AKZ 629 IX

858562901000

Tavole

Ricambi

n1521d00: Procedura per sostituire il TOD di cavità con quello corretto - APPLICABILE SOLO AI FORNI PIROLITICI

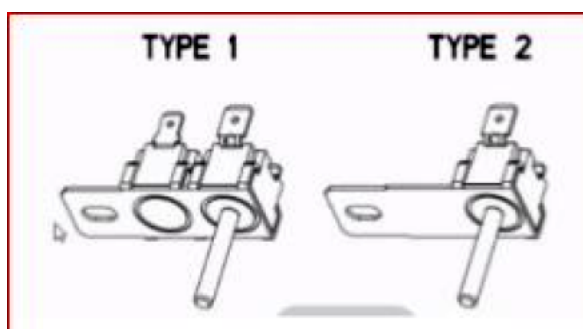
Il forno in utenza può avere differenti TOD (TYPE1 & TYPE2) vedi foto allegate

Scopo della Notizia è quello di fornire la procedura per riparare il prodotto che richieda la sostituzione del TOD di cavità, in quanto i forni possono essere dotati di 2 differenti TOD.

Step1 - Ordinare sia il TOD TYPE 1 (482000020559) sia il TYPE 2 (481010552514)

Step2 - Sostituire il TOD usando lo stesso tipo che si trova nel prodotto. Non effettuare nessuna modifica sul cablaggio

Nota: Il vecchio TB 481271540431 non è più applicabile
